AUTORIDAD NACIONAL DE LICENCIAS AMBIENTALES
- ANLA -

"POR LA CUAL SE MODIFICA LA LICENCIA AMBIENTAL OTORGADA MEDIANTE LA RESOLUCIÓN 1212 DEL 02 DE DICIEMBRE DE 2012, Y SE TOMAN OTRAS DETERMINACIONES"

Que mediante oficio con radicado No 2014067624 del 04 de diciembre de 2014, la Gerente de la CONCESION SABANA DE OCCIDENTE S.A., solicitó la modificación de Licencia Ambiental otorgada mediante Resolución N° 1212 de 02 de Diciembre de 2013, en el sentido de:

Figura 2-3. Afloramientos de agua Santandereano

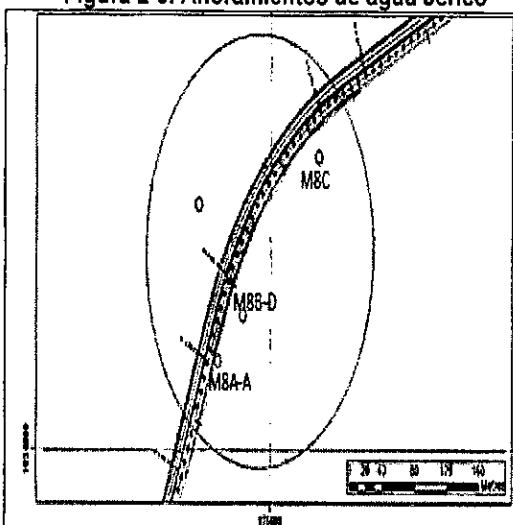
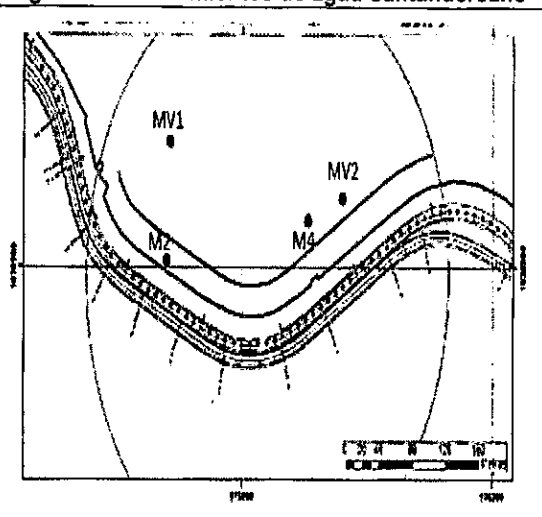
La parte superior corresponde a la información presentada por el Peticionario, en la parte inferior, los puntos verificados durante la visita de Evaluación.

Tabla 3-23 Resultados MHM sector "Santandereano".

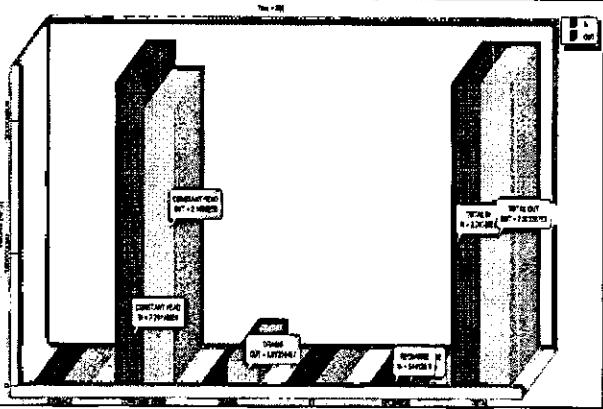
<p>Dentro del balance hídrico el modelo se determina un caudal de entrada de 2,10 E8 m³/día y un caudal de salida de 2,3 E8 m³ /día, indicando altos caudales generados por el aporte constante de las zonas de recarga y un incremento relativo de los volúmenes hacia la parte baja de la ladera.</p> <p>Esta situación convalida lo encontrado en la visita técnica y en el Modelo Conceptual donde se observaron las condiciones saturadas del terreno objeto de análisis</p>	
<p>Se considera que la dirección de flujo proviene de las zonas de recarga hacia la parte alta de la ladera en dirección noroeste, a medida que el flujo descende se encuentra la zona de mayor saturación (acuifero libre superficial) en donde convergen los demás flujos sub superficiales, es de anotar que en esta misma zona coinciden los afloramientos objeto de estudio.</p>

Tabla 3-23 A Resultados MHM incluyendo obras de segunda calzada.

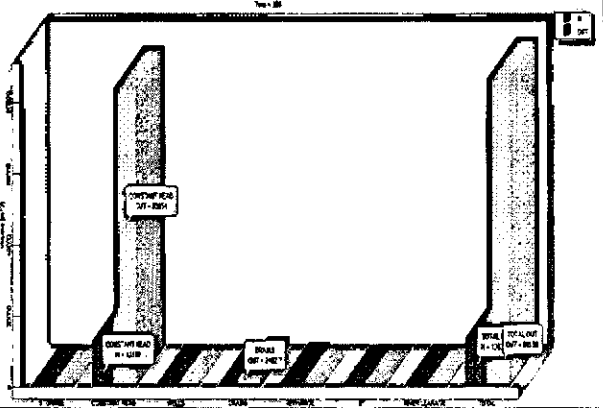
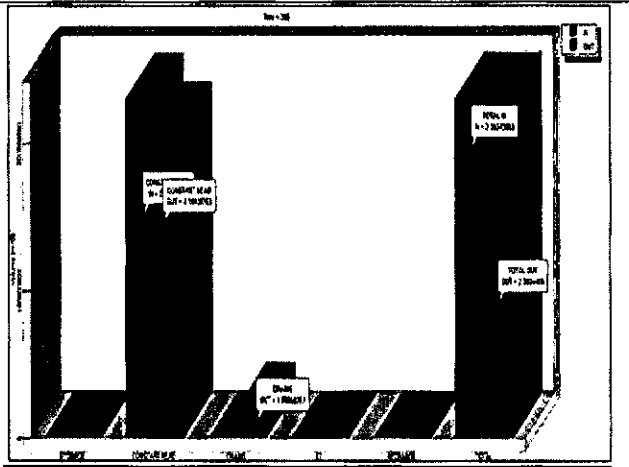
De acuerdo a lo anteriormente establecido los resultados del modelo con obras proyectadas indican una potencial alteración en los caudales para el sector Jericó y ningún cambio en la dinámica hídrica para el sector el Santandereano, para este último se considera que los posibles cambios en los flujos de agua a nivel subsuperficial por efectos de la segunda calzada son puntuales y no modifican las condiciones de saturación del terreno evidenciadas desde el modelo conceptual.
